Sheet: /1 Conectores/
File: 01_conectores.kicad_sch

Title: IC2S Extension Board Model 7 - EBM7-2608 - Load Cell 4AI

Sheet: /2 Entrada e protecção/
File: 02_entrada.kicad_sch

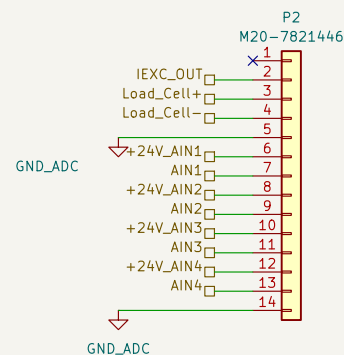
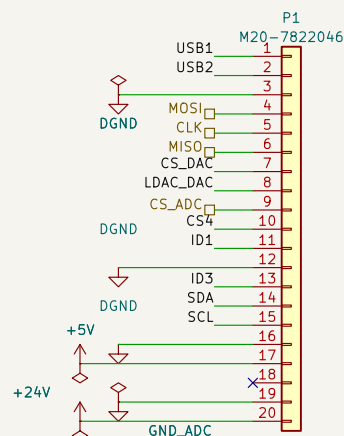
1. P1 = M20-7822046 (Harwin, FILA UNICA de 20 - nao 2x10).
Barramento da base board. Sinais nao usados nesta placa:
USB1/2, CS_DAC, LDAC_DAC, CS4, ID1, ID3, SDA, SCL -
terminam aqui por desenho da familia de extensoes.
2. P1-20 leva 116 mA em regime (4 lacos a 24 mA, 2 LED, U3) e
-180 mA em falha: 6% dos 3 A/contacto (Harwin M20), margem 16x.
3. PWR_FLAG de +24V, GND_ADC (P1.19), +5V e DGND nesta folha: a fonte
passiva real e a base board via P1. Fecha os 4 pendentes
de ERC das folhas 2 e 3.
4. P1-18 e P2-1 sem ligacao (tambem na V2.2).
5. P2 = M20-7821446 (campo): IEXC e celula > folha 7;
lacos 4-20 mA > folha 6. Os pinos de hoja na raiz ficam
a espera dessas folhas (aviso de ERC temporario esperado).
6. Fiduciais sem pino electrico: as redes unconnected-(FidX)
da V2.2 desaparecem do diff de netlist.
